## 改善箇所説明図

### 基準不適合発生箇所

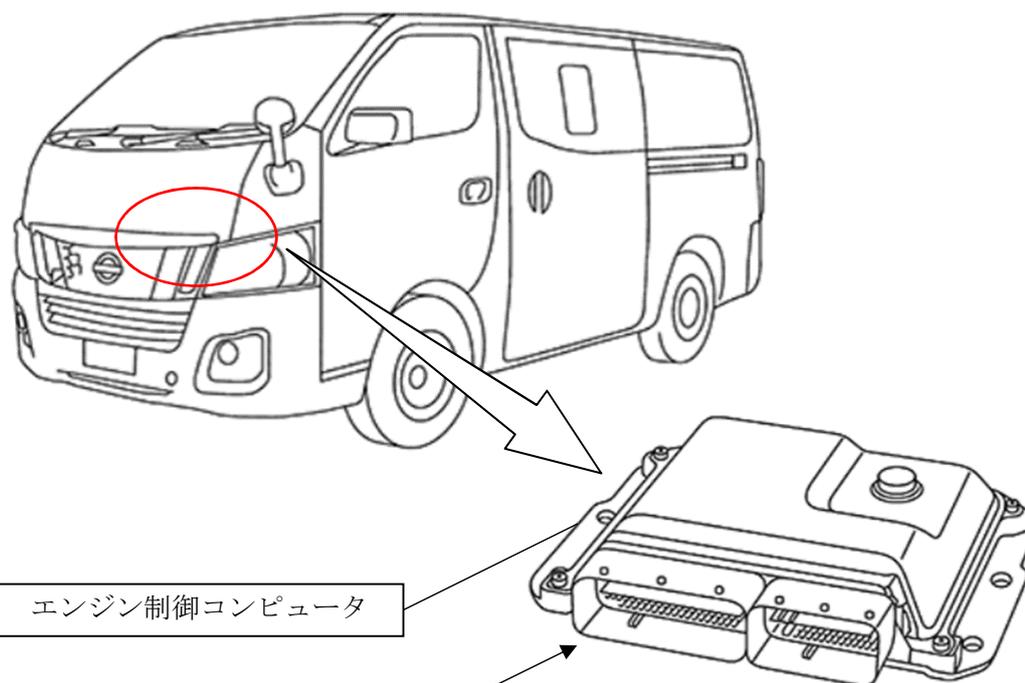
エンジン制御コンピュータにおいて、OBD診断の警告灯点灯の設定が不適切なため、特定の診断項目で異常判定時に警告灯が点灯しないおそれがある。

全車両、当該エンジン制御コンピュータのプログラムを修正する。

識別：赤色のシールをモデルナンバープレートの右横に貼り付ける。
